**Avis délibéré  
de la Mission régionale d'autorité environnementale  
Provence-Alpes-Côte d'Azur  
sur le projet de parc photovoltaïque Huchane sur la commune  
de Salernes dans le département du Var**

N°MRAe  
2021APPACA14 / 2021-2804

Avis du 07 mars 2021 sur le projet de parc photovoltaïque Huchane sur la commune de Salernes dans le  
département du Var

Figure 3: Analyse des distances de raccordement à partir des postes sources à proximité de la commune de Salernes (étude d'impact)

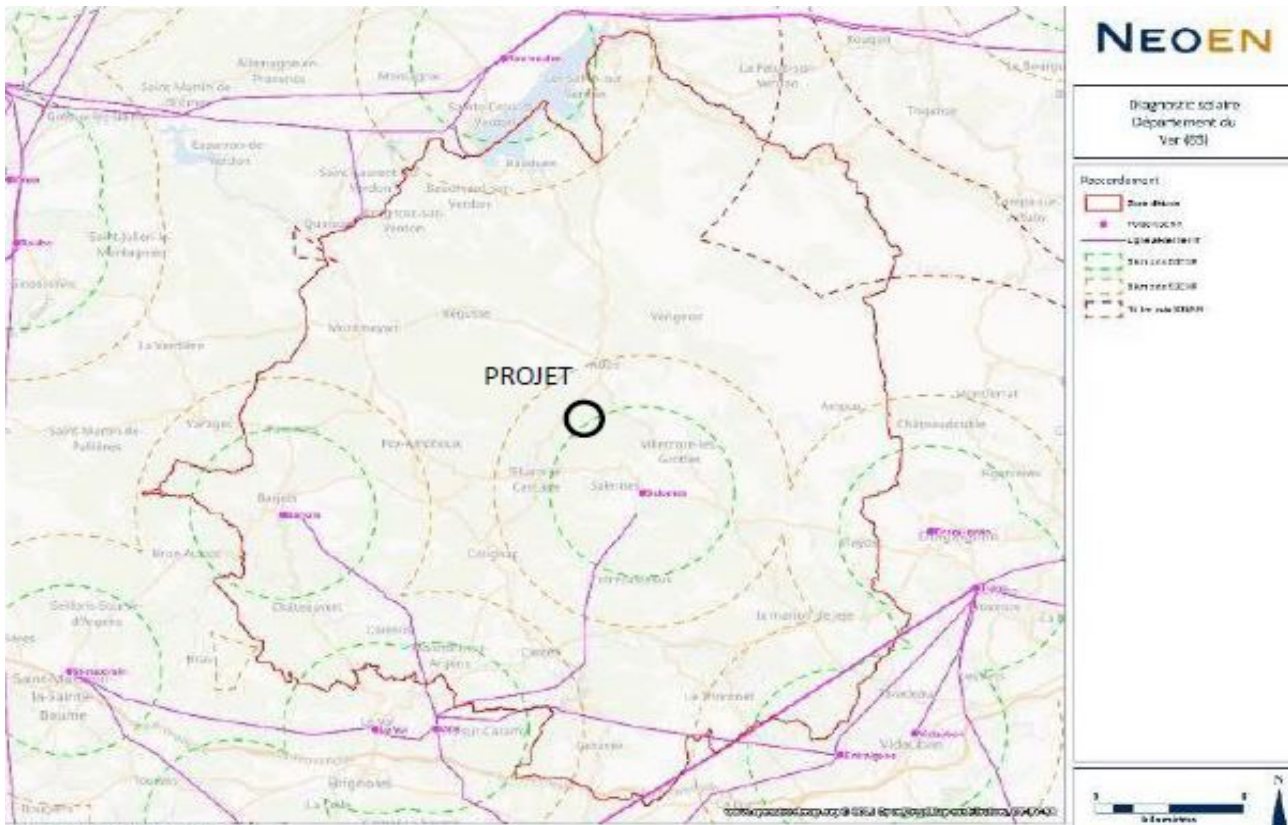
L'étude d'impact présente une carte des différentes zones envisageables pour développer un projet photovoltaïque, selon la distance aux poste source les plus proches. Toutefois il n'est pas fait mention d'une quelconque étude de faisabilité sur les différents sites répertoriés. Aucune recherche de sites alternatifs à l'échelle intercommunale ne semble pas avoir été menée.

Comme dans le dossier précédent, celui-ci présente une comparaison de deux sites au sein du territoire communal. Le site de la colline du Serre est écarté très rapidement car présentant des forts enjeux paysagers. Une analyse très succincte d'un point de vue environnemental conduit à retenir le site sélectionné du fait de sa situation en dehors de tout zonage de protection réglementaire. La MRAe note que l'application de ce critère pourrait très bien conduire à envisager d'autres emplacements à comparer avec le site retenu, et que l'analyse mérite de s'appuyer sur plusieurs critères environnementaux.

La MRAe considère que les justifications avancées dans le dossier ne permettent pas d'assurer de la bonne prise en compte des enjeux environnementaux dans le choix du site, notamment de par son implantation en cœur de massif forestier (effet de fragmentation, risque de feu de forêt sur une forêt mature)..

**La MRAe renouvelle sa recommandation de conduire, sur une zone élargie, une analyse identifiant des solutions de substitution raisonnables et de justifier le choix du site proposé au regard de critères environnementaux. La MRAe recommande de réexaminer au besoin le choix du site en fonction des résultats de cette analyse.**

Figure 4: Comparatif des synthèses des enjeux faune et flore des études d'impacts 2019 et 2020

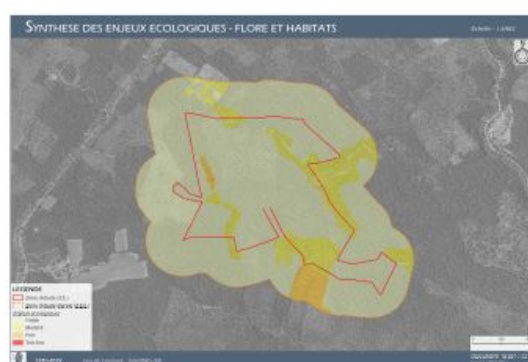
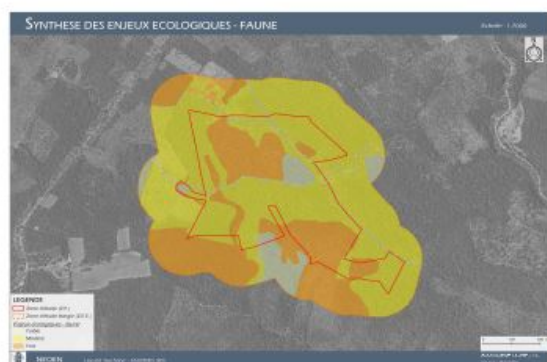
Le site est marqué par une biodiversité riche et variée, plus particulièrement pour la faune, dont les enjeux sont synthétisés en figure 5.

Même si la zone à défricher a été modifiée par rapport à la première version, elle ne permet pas d'éviter toutes les zones d'enjeux écologiques forts pour la faune. Le constat est le même pour la bande des futures OLD.

Par ailleurs, alors que les zones d'étude et d'étude élargie ont été agrandies, à l'est en particulier, par rapport à la première version, ces extensions n'ont pas fait l'objet d'inventaires floristiques complémentaires en 2019.

- **de reprendre l'analyse des incidences du projet, afin de présenter une évaluation des incidences adaptée et proportionnée aux enjeux locaux du site et démontrer l'intégration environnementale du projet ;**
- **de requalifier les impacts et prendre des mesures adaptées notamment en ce qui concerne les chiroptères ;**
- **d'adapter les mesures ERC au regard des incidences relevées, , notamment dans les secteurs d'OLD**
